FAUSKE KOMMUNE

Tilleggsinnkalling for Kommunestyre

Sak nr.	Sakstittel
029/23	Referatsaker i perioden
044/23	Forslag til detaljregulering Torgata 18

Merknader til forslaget til detaljregulering for Torggata 18 (Plan-ID 2021011).

Figur 6: Situasjonsplan. Utarbeidet av Norconsult.

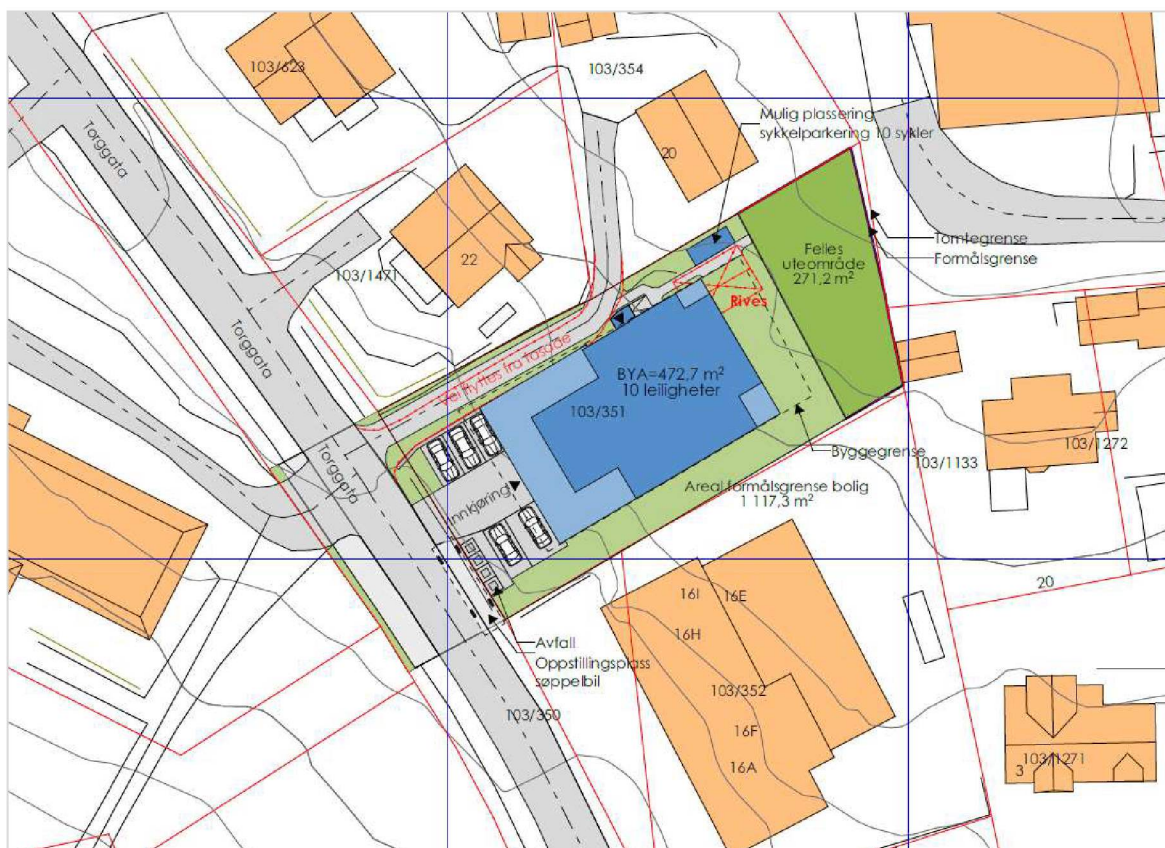
I tillegg har vi et par merknader til Figur 6, Situasjonsplan, i forslaget til detaljregulering. Slik inngangspartiet til trapperom og heis på nordsiden av bygget er tegnet inn ser det ut til å komme farlig nær veien inn til Torggata 20. Vi oppfatter fasadetegningen i figur 11, Fasade nord/nordvest, slik at det skal bygges et utvendig inngangsparti over marknivå til trapperom og heis. Slik vi forstår tegningen i figur 6 kan inngangspartiet bli en ulempe både for brøyting og for større kjøretøy som skal gjennom

I planforslaget står det at deponi for snø tenkes lagt til i nordre del av området mellom leke- og uteoppholdsareal i Torggata 18. Slik vi oppfatter tegningen i figur 6 kan boden for sykkelparkering som er tegnet inn i samme område bli til hinder for brøyting.
